Damos respuesta a la nota **DEIA-DEEIA-AC-0089-0807-2022**, donde se solicita una segunda información aclaratoria al Estudio de Impacto Ambiental (ESIA) Categoría II, titulado "**COMPLEJO TURÍSTICO COROTÚ PLAZA**" a desarrollarse en el corregimiento de Bejucu, distrito de Chame, provincia de Panamá Oeste.

A continuación, presentamos las consultas efectuadas y sus respectivas respuestas:

ANEXO 2
PLANOS DE LA SERVIDUMBRE DEL RÍO LAGARTO
RESPUESTA 2 LETRA b.

PLANO DE SERVIDUMBRE

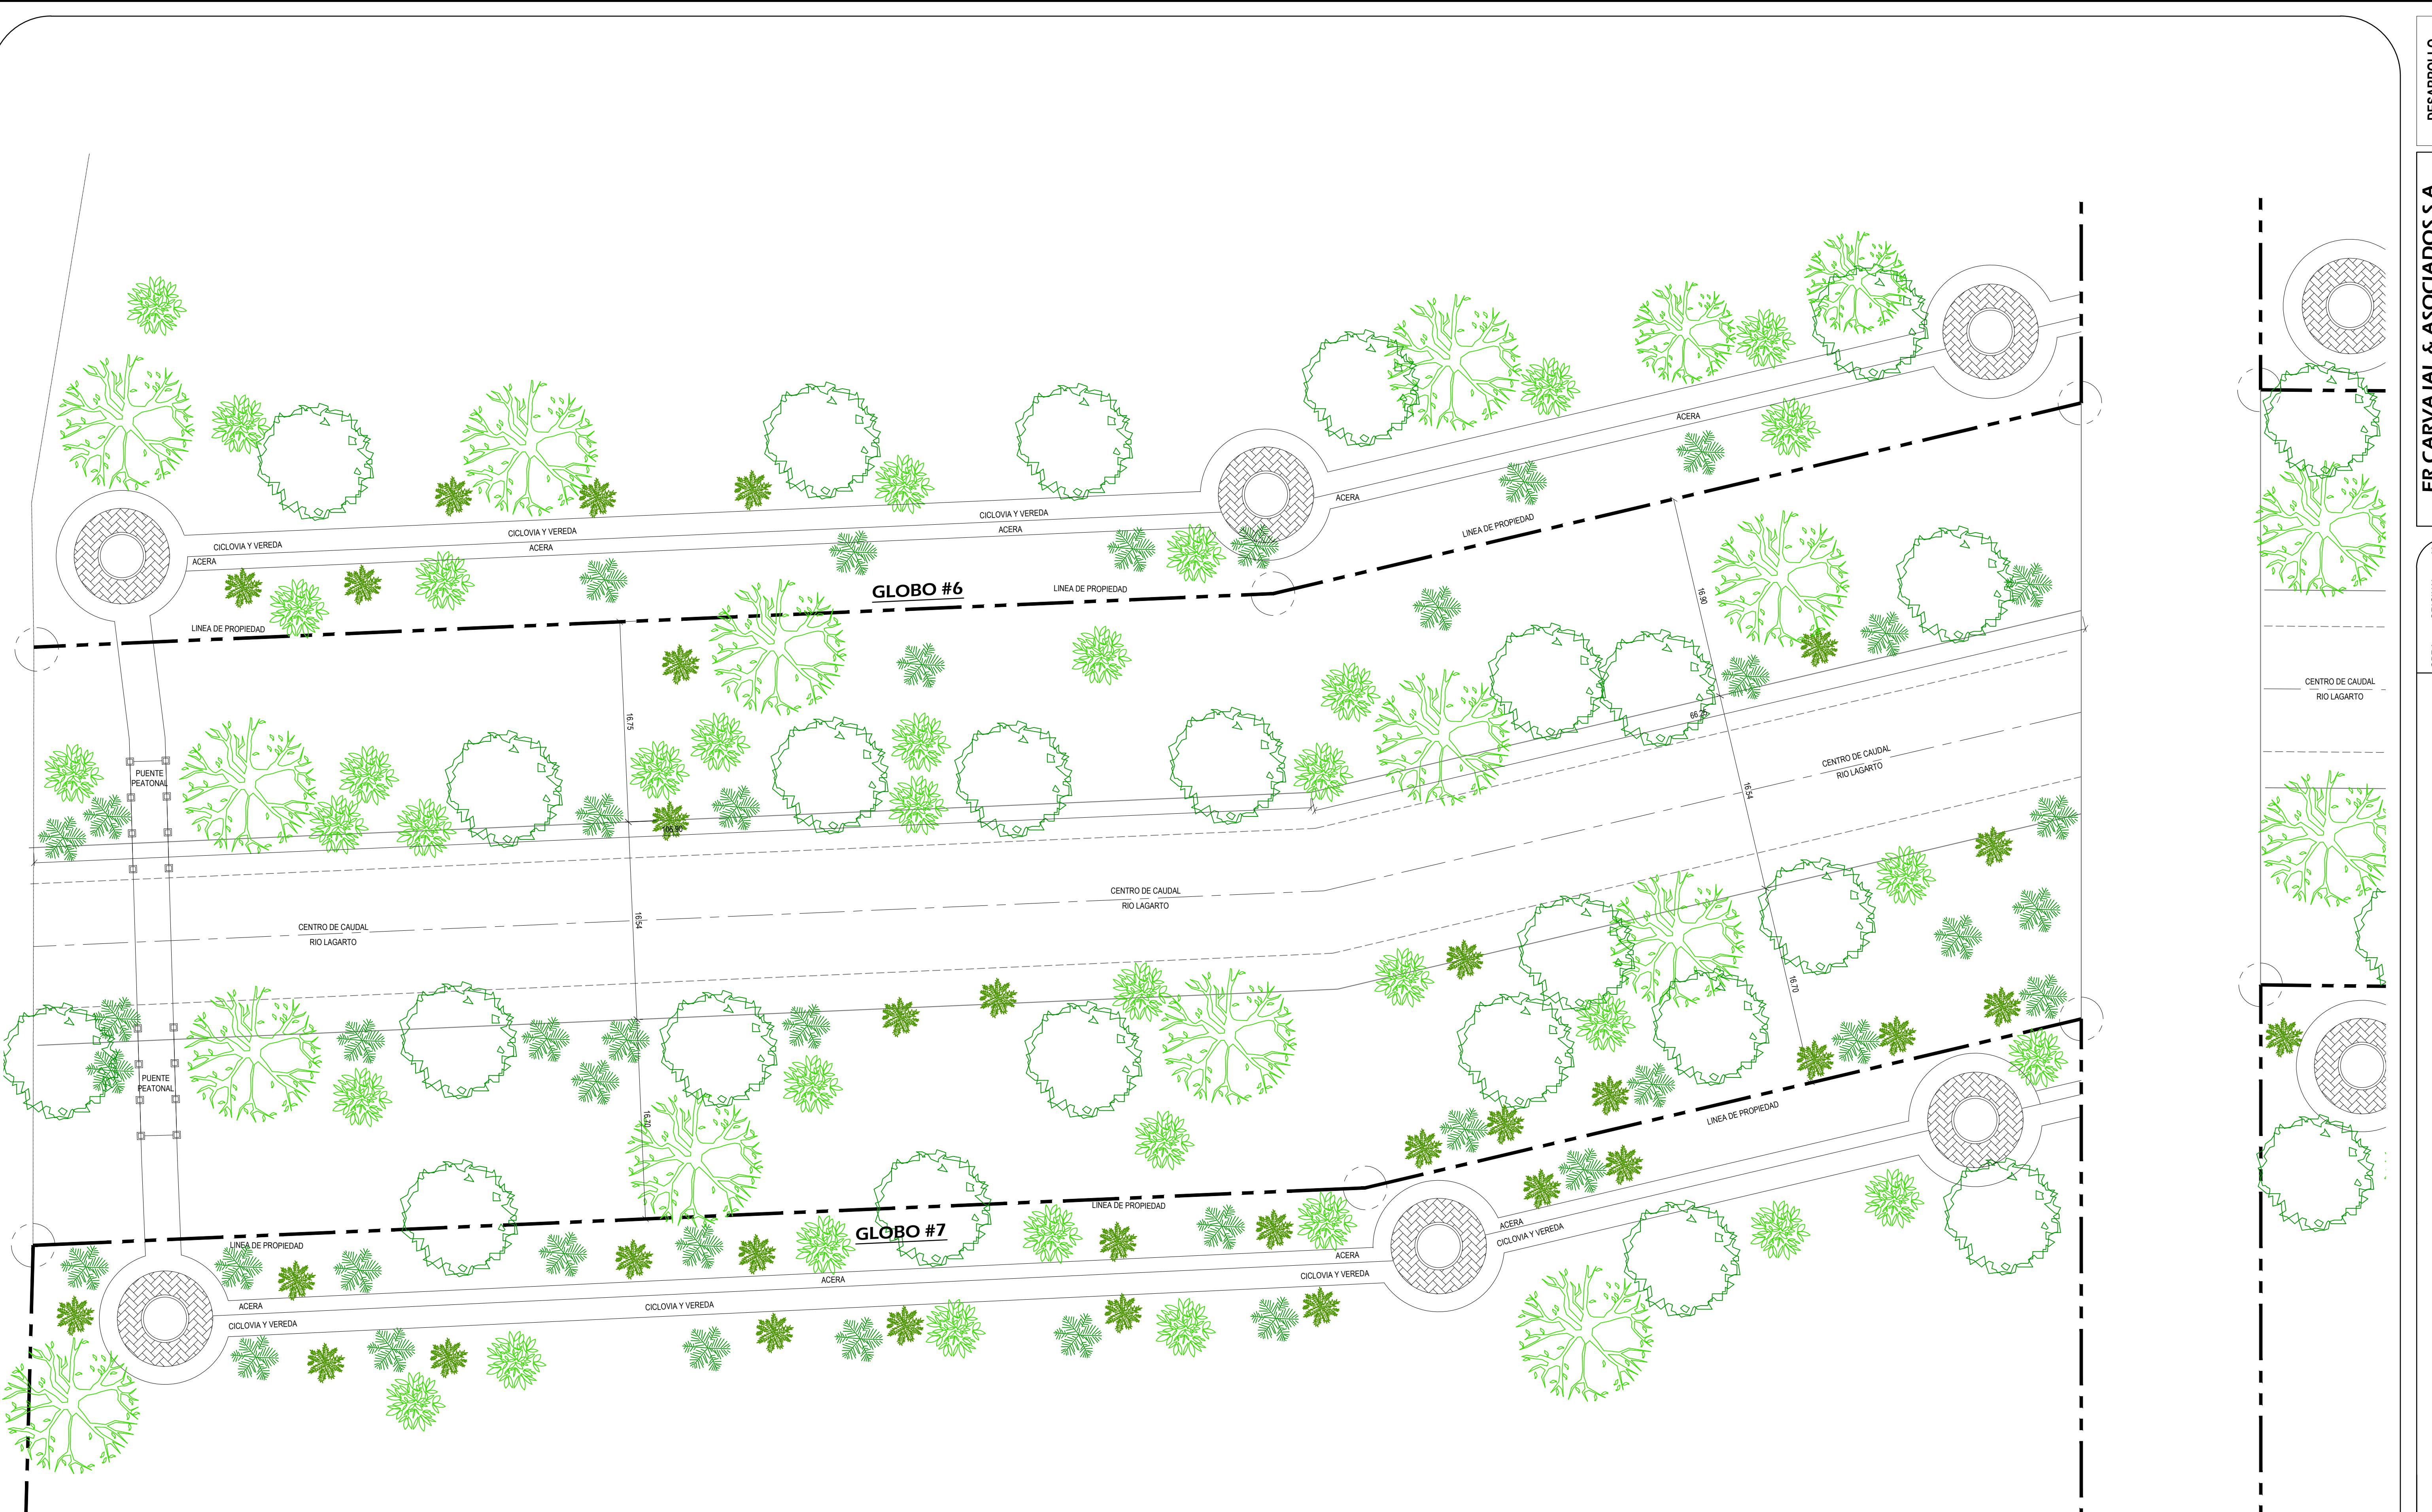
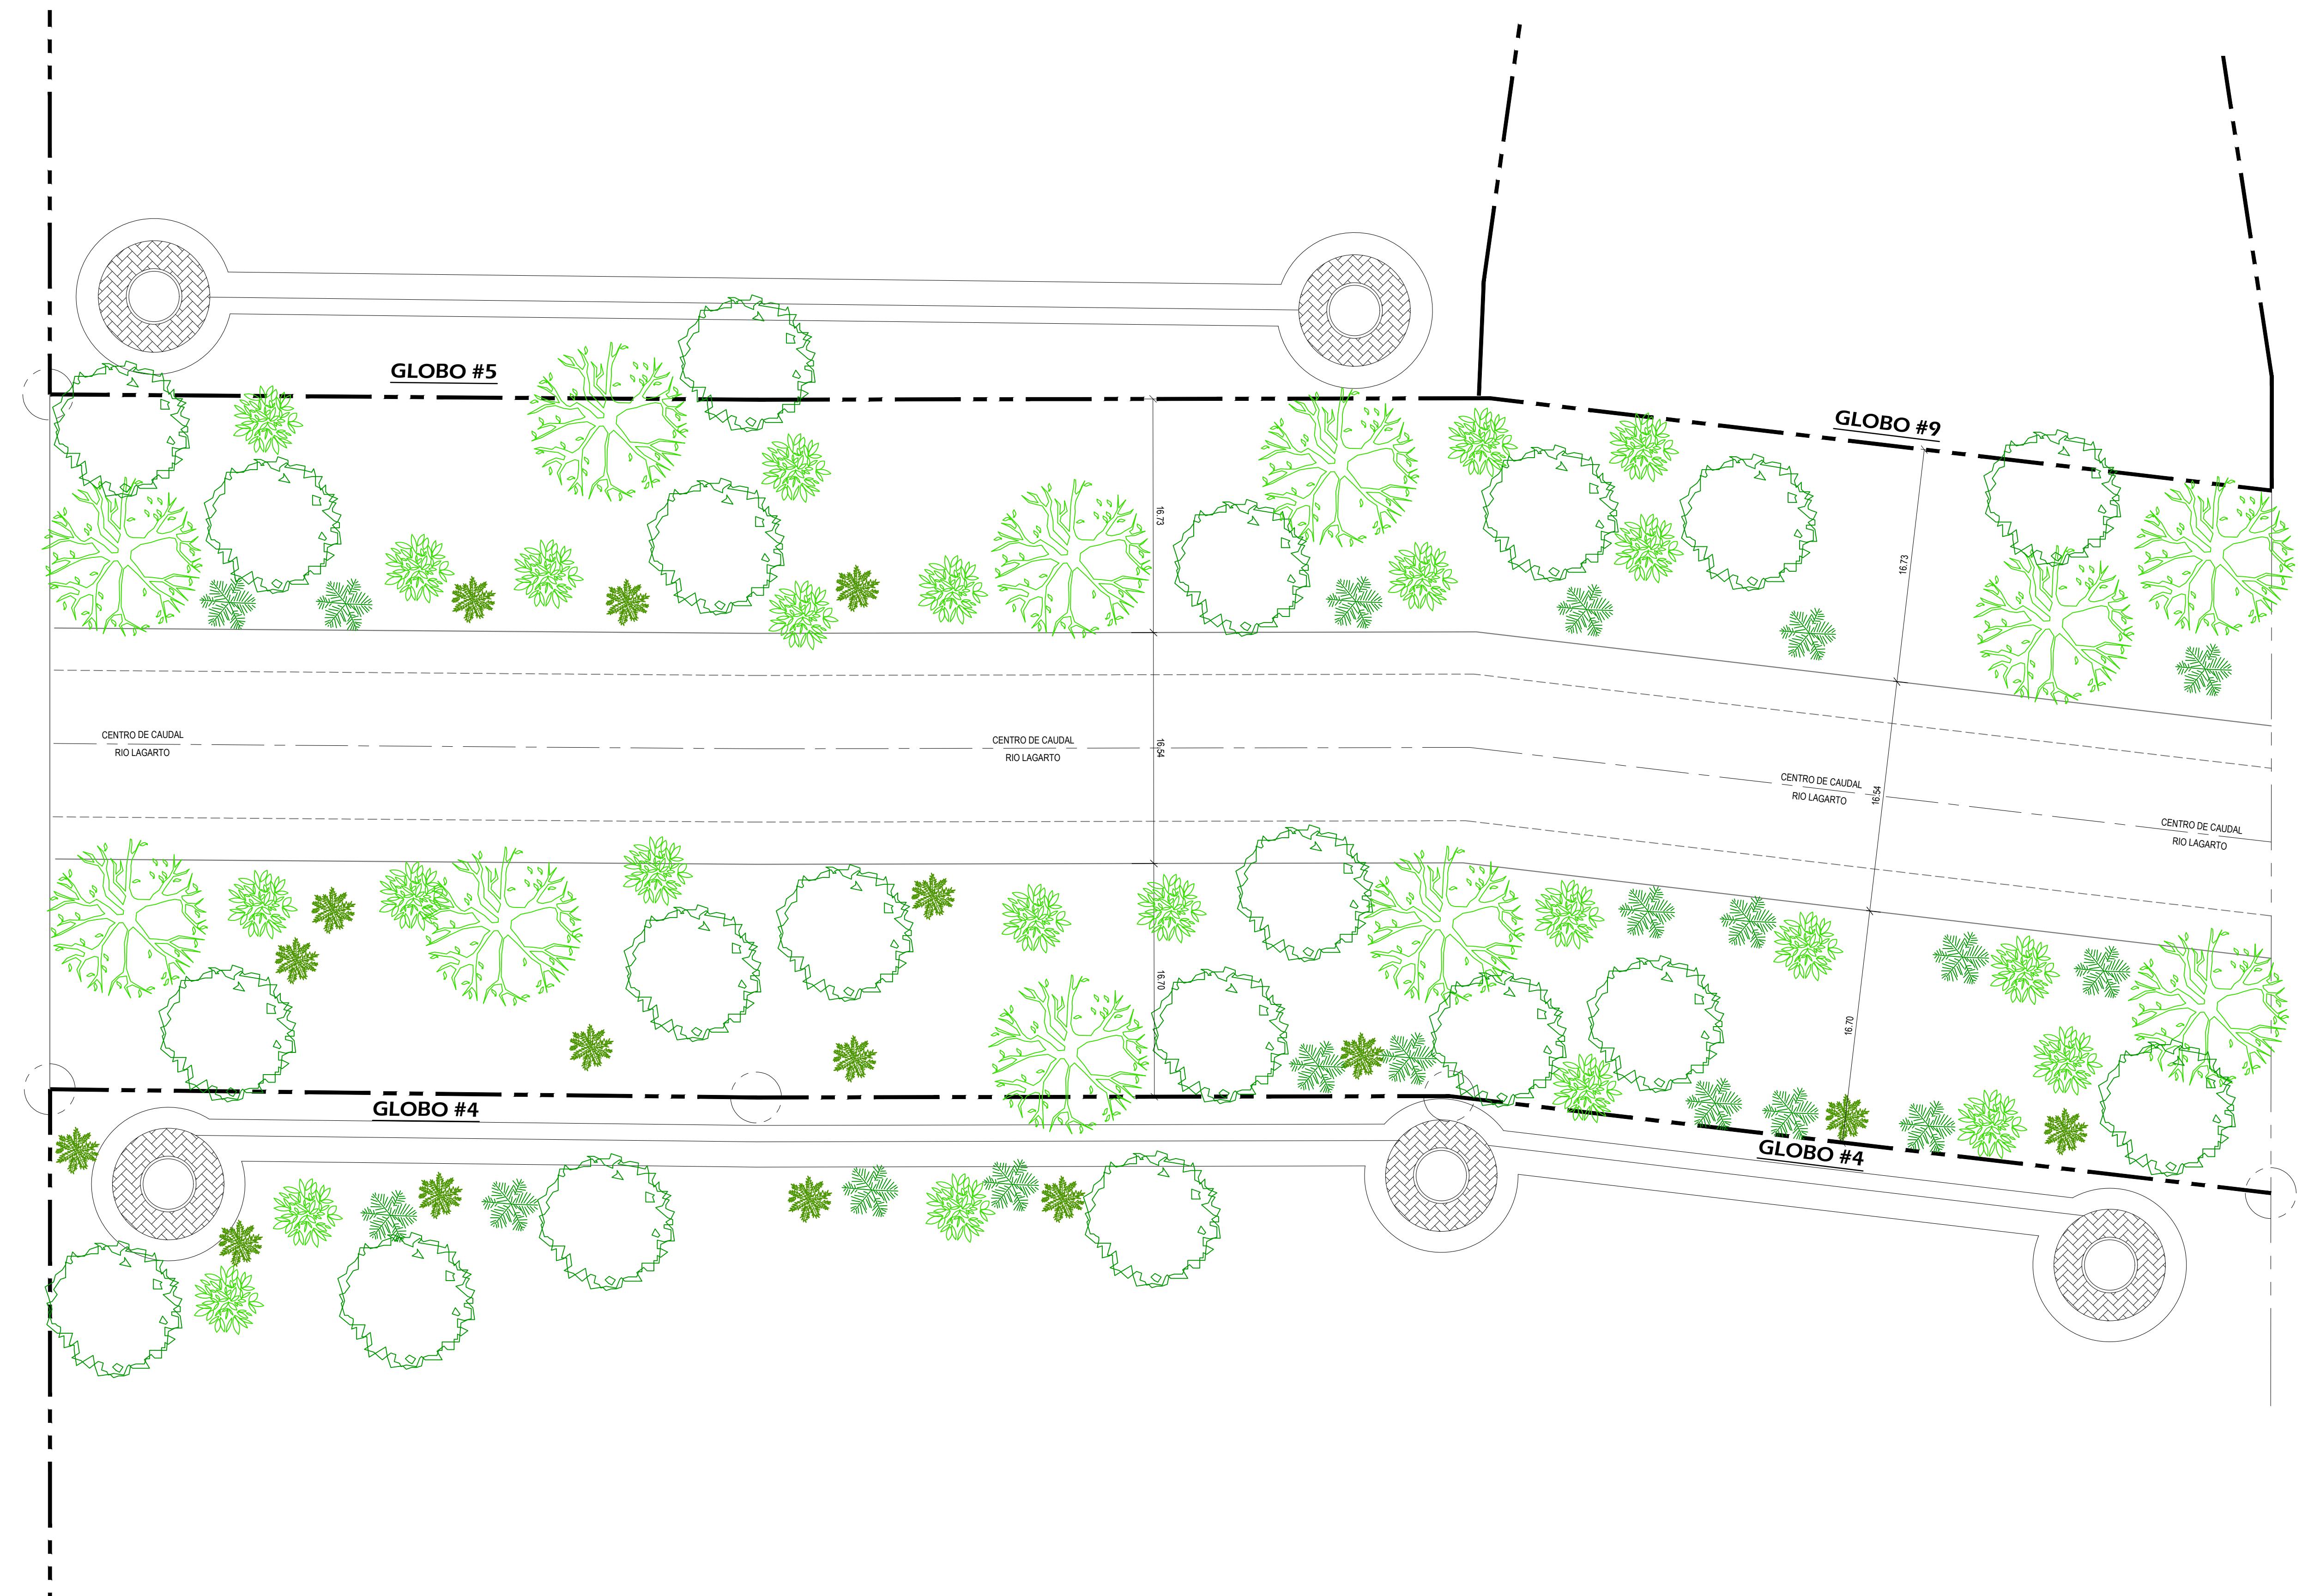
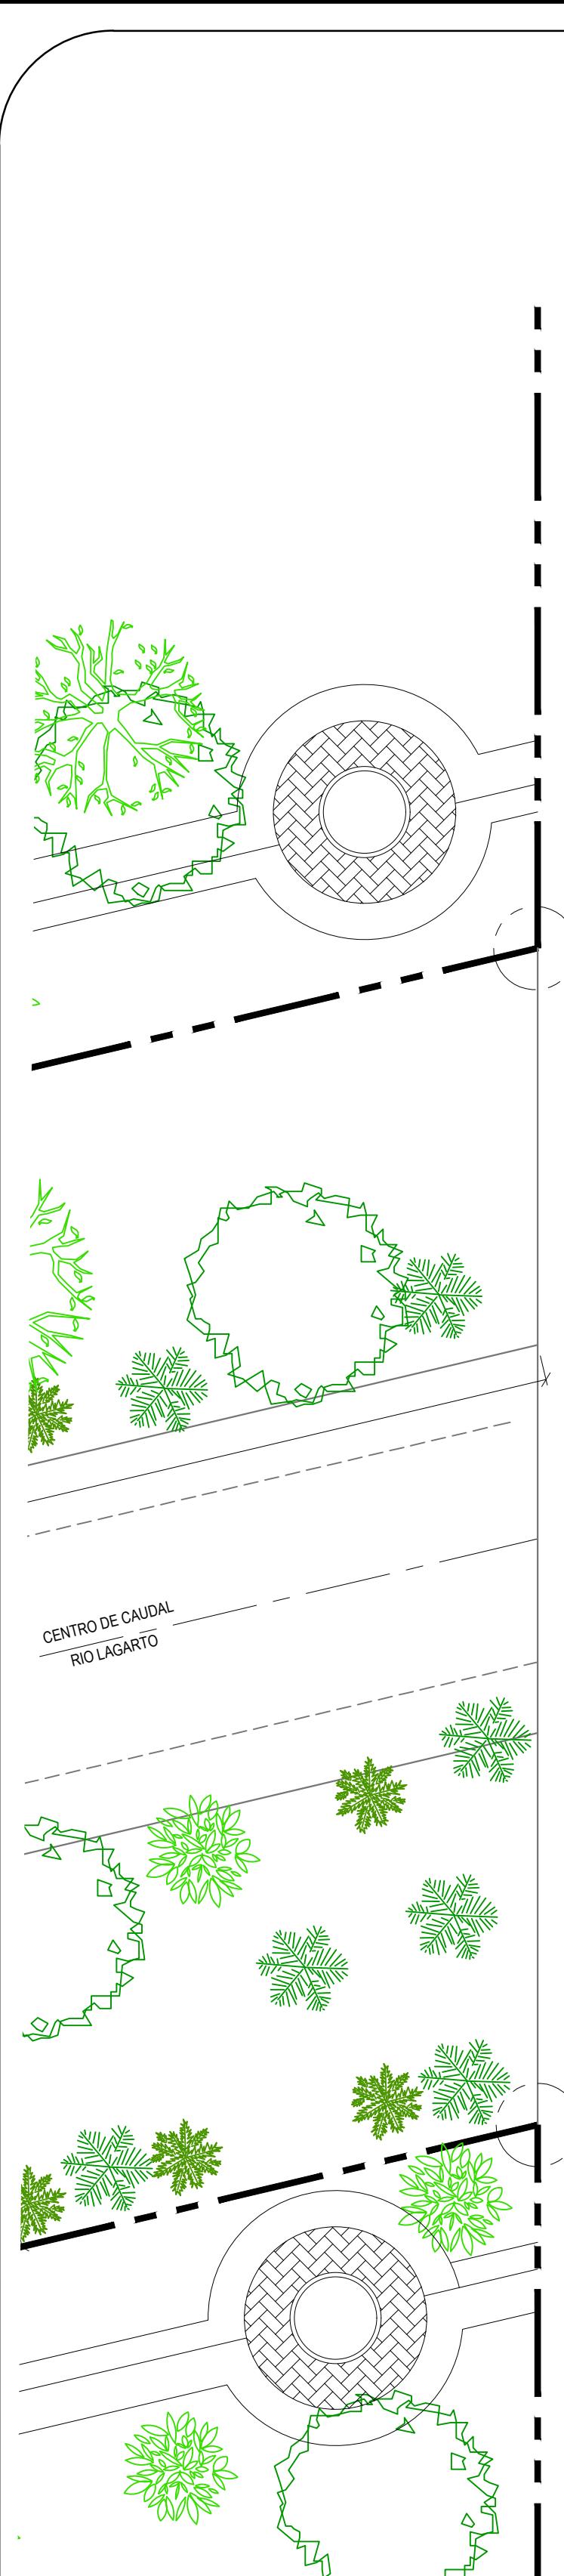
- b. Aclarar si el alcance del proyecto contempla la construcción de una ciclovía. En caso de ser afirmativo, debe ubicar la infraestructura fuera de la zona de protección.
- c. Aclarar si el alcance del proyecto contempla otras obras en cauce, además de la indicada en el EslA (puente vehicular sobre el Río Lagarto). En caso de ser afirmativo, deberá:
- Presentar coordenadas de ubicación y dimensiones de las obras en cauce.
 - Identificar los impactos generados por las actividades a ejecutar, y las medidas de prevención y mitigación a implementar.

- a. Se presentan a continuación las coordenadas UTM de la franja de protección del río Lagarto y su superficie estimada.

- b. Efectivamente se contempla la construcción de una ciclovía, la cual se construirá fuera del área de protección del río Lagarto. Se adjunta a esta nota, una imagen demostrativa de la configuración de esta en plano (anexo 2).
- c. Efectivamente se contempla la construcción de un puente peatonal que sirve de interconexión entre ciclovías. La ubicación de las coordenadas de este puente peatonal y su dimensión se presentan a continuación:
